INFORME FINAL DE EVALUACIÓN DE ESTUDIO DE IMPACTO AMBIENTAL.

FECHA:	15 DE FEBRERO DE 2023.
NOMBRE DEL PROYECTO:	CONSTRUCCIÓN DE PROYECTO COMERCIAL / REFORESTACIÓN.
PROMOTOR:	GRUPO RANGE ONE, S.A.
PRESENTANTE LEGAL	GWODING WU
CONSULTORES:	CECILIO CAMAÑO IRC-O08-11, MIGUEL JOHONSON IRC-065-09
UBICACIÓN:	VÍA TRANSISTMICA, SECTOR DE SANTA RITA ARRIBA, CORREGIMIENTO DE SABANITAS, DISTRITO DE COLÓN, PROVINCIA DE COLÓN.

Respuesta a Nota Aclaratoria, por revisión del EslA, Categoría I

De acuerdo a lo establecido en el artículo 43 del Decreto Ejecutivo No. 123 de 14 agosto de 2009, modificado por el Decreto Ejecutivo No. 155 de agosto de 2011, le solicitamos la SEGUNDA INFORMACIÓN ACLARATORIA correspondiente al Estudio de Impacto Ambiental (EsIA) Categoría I, titulado **“CONSTRUCCIÓN DE PROYECTO COMERCIAL/REFORESTACIÓN”** a desarrollarse en la provincia de Colón, distrito Colón, corregimiento de Sabanitas, sector de Santa Rita Arriba, Vía Transístmica. Que consiste en lo siguiente:

CONTROLES DE
CONSTRUCCIÓN
-PLANTA DE LOCALIZACIÓN EN
COORDENADAS INGRESA ZONA 17 NORTE
INDICADA
FECHA: 02/02/2023
INDICADA
FECHA: 02/02/2023

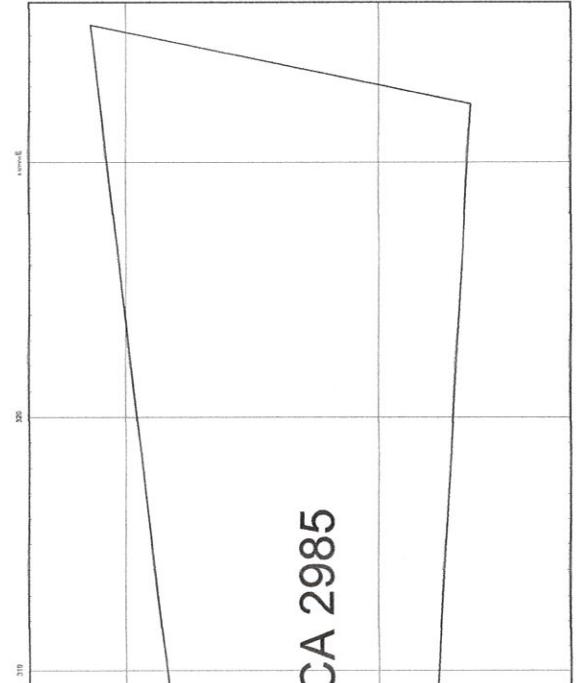
- a. Aclarar cual es el largo por el ancho que abarcará el camino de acceso hacia el polígono.
- b. Agregar LAS COORDENADAS del camino que denoten el trayecto y el DATUM WGS84 y del cual se conectarán el área principal de 5,000 metros cuadrados.

El punto de acceso al proyecto, se dará por la vía principal (la transístmica), adentrándose al polígono de interés. Tramo con una longitud de 38 metros, desde el borde de la Transístmica y un ancho de 10 metros. Ver en sección de anexos, planta general de acceso y esquema.

CONSTRUCCIÓN
LAMPARA
PLANTA GENERAL DE ACCESO
CÓDIGO Nro. 03
INDICADA 03
FECHA: Feb 2023

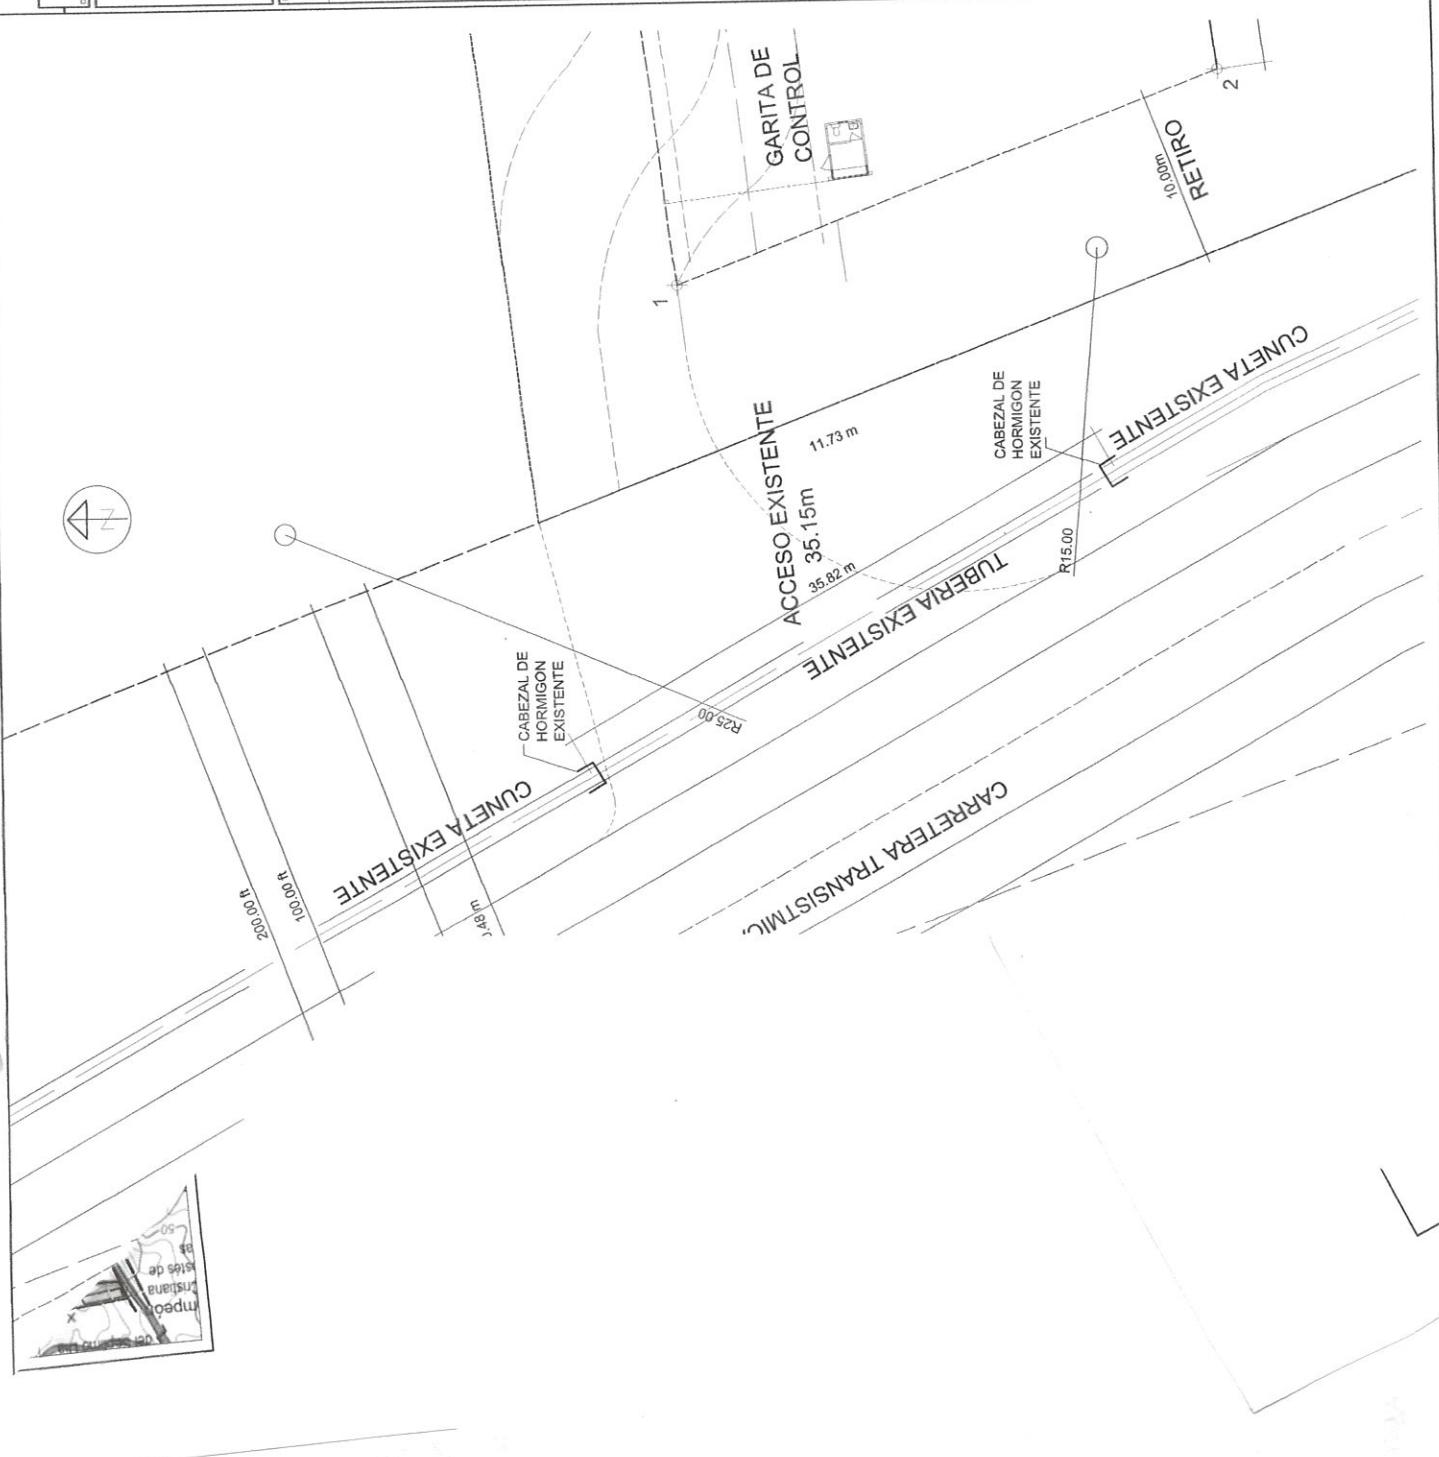
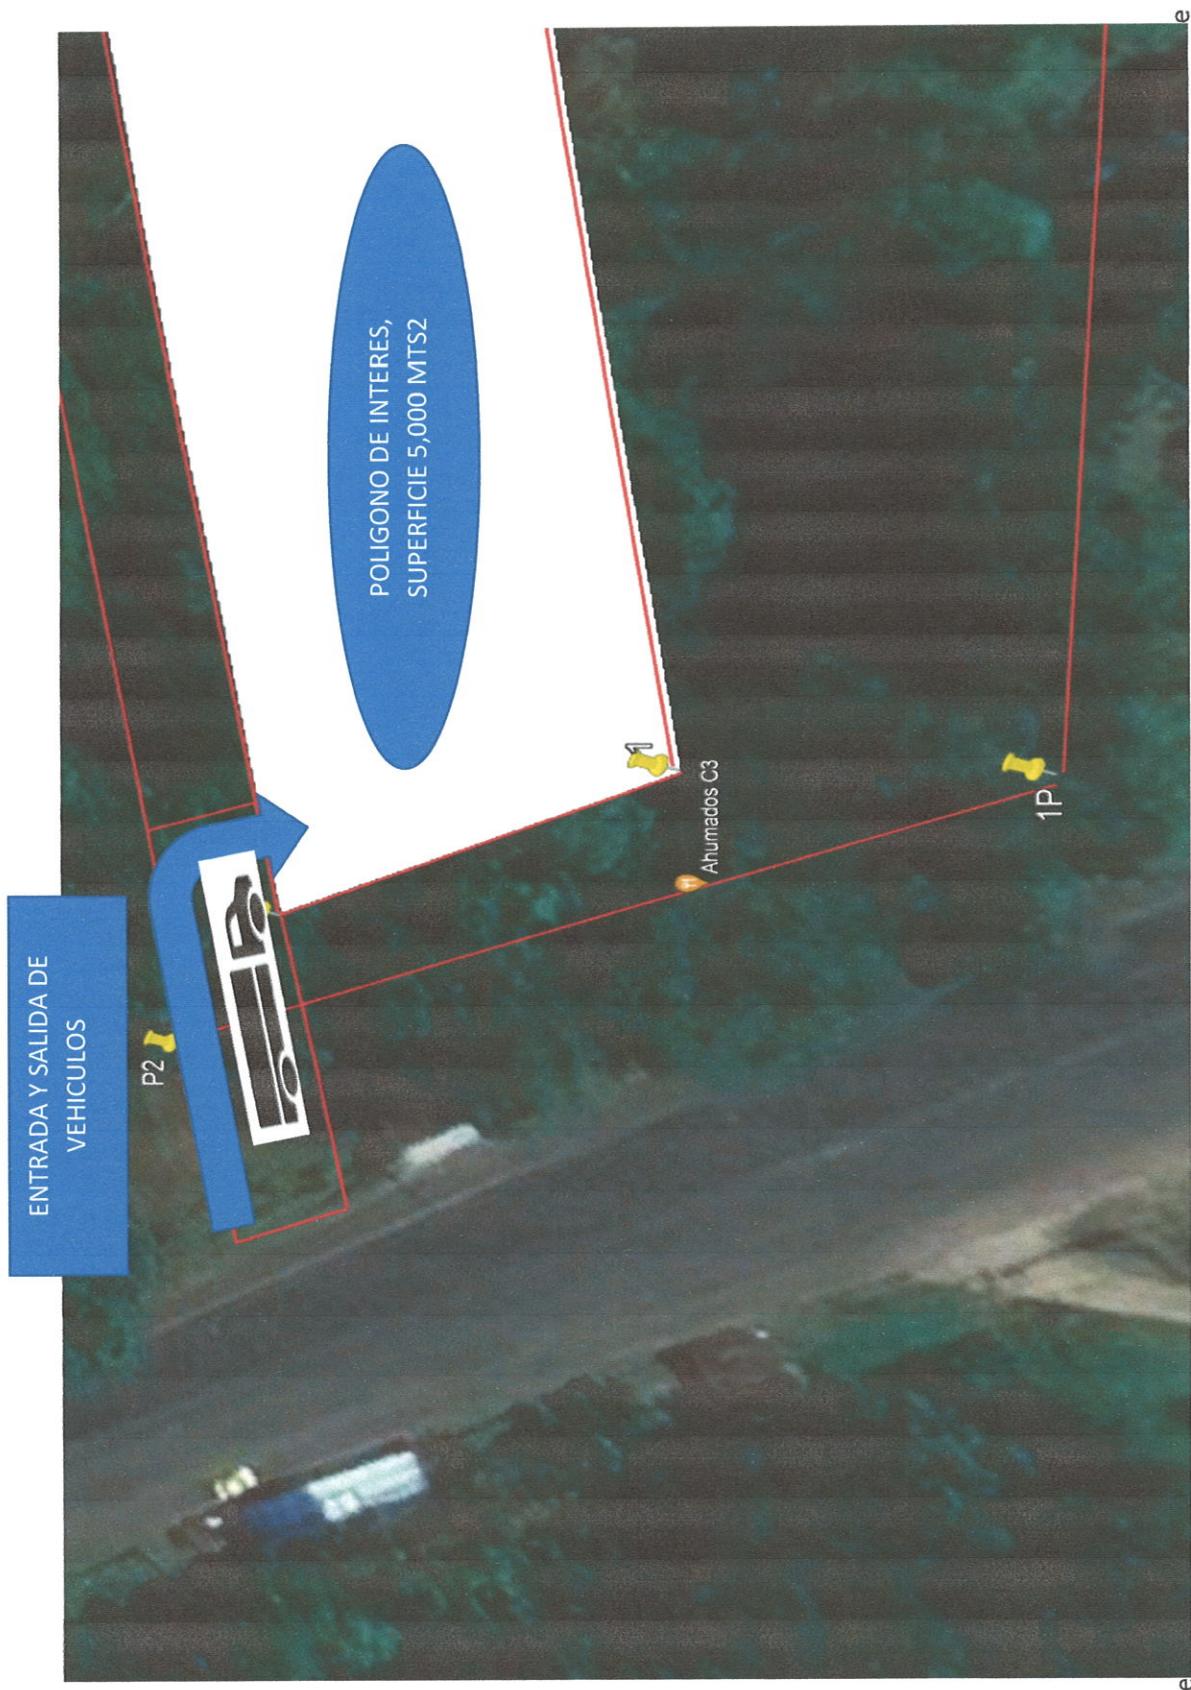
- De igual manera hacer una representación gráfica de la planta de concreto móvil y del resto de los componentes del proyecto donde, se establezca también el camino de acceso y el área de reforestación.

- Especifique mediante representación gráfica, dibujos o planos; la planta de concreto a utilizar, junto con todos sus componentes o partes; para así corregir el plano en la página 273 del EsIA.

- a) Área de la planta de concreto, en relación con los otros componentes del proyecto: 178.49 m² (3.56%), con respecto al área total del polígono de 5,000 m².
- b) En sección de anexos, Se adjunta, documento en el cual se esquematiza, cada componente del proyecto, incluyendo la planta de concreto móvil.
- c) No se contará con tanque séptico. El mismo, será reemplazado, por dos (2) letrinas móviles.

- Se adjunta plano, con cuadro de áreas, en el cual se describe la distribución de todos los componentes que conforman el proyecto de interés. En otras palabras, la planta de concreto y zona de agregados y el resto de componentes auxiliares: área de tinas de sedimentación, tanques para almacenamiento de agua para reúso, estacionamientos - taller, área de prueba (laboratorio) área de lavado de camiones, oficina (área de despacho y venta de concreto), trampa para los sedimentos, área de acumulación de sedimentos extraídos de las tinas de
